Tijdelijk alternatief voor DF-ARW (302-2300) ventiel

Het afvoerrooster DF-ARW (artikelnr. 302-2300) is tijdelijk niet verkrijgbaar. Daarom wordt een tijdelijk alternatief aangeboden; het AreaFlow rooster. Het alternatief is functioneel minimaal gelijkwaardig en past in dezelfde kanaaldiameter. De maatvoering en het uiterlijk verschillen echter. Hieronder worden de verschillen uiteengezet.

Basisgegevens

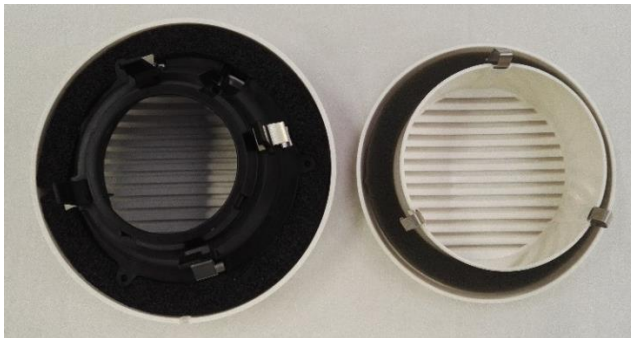
DF-ARW	DF-ARW Alternatief
<i>Artikelnummer</i>	302-2300	04-00051
<i>Zoeknaam</i>	DF-ARW	DF-ARW alt
<i>Omschrijving</i>	Luchtafvoerrooster DemandFlow en QualityFlow RAL 9010 - wit.	Luchtafvoerrooster DemandFlow en QualityFlow RAL 9010 - wit. Alternatief voor DF-ARW.
<i>Diameter kanaal aansluiting</i>	125 mm	125 mm
<i>Kleur</i>	Ral 9010	Ral 9010
<i>Weerstand @ 75 m3/h</i>	35 Pa	22 Pa

Visuele kenmerken en verschillen

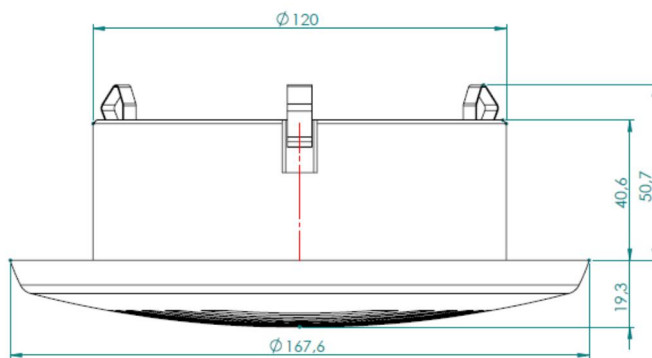
Snoerdoorvoer: wordt niet gebruikt in deze toepassing.
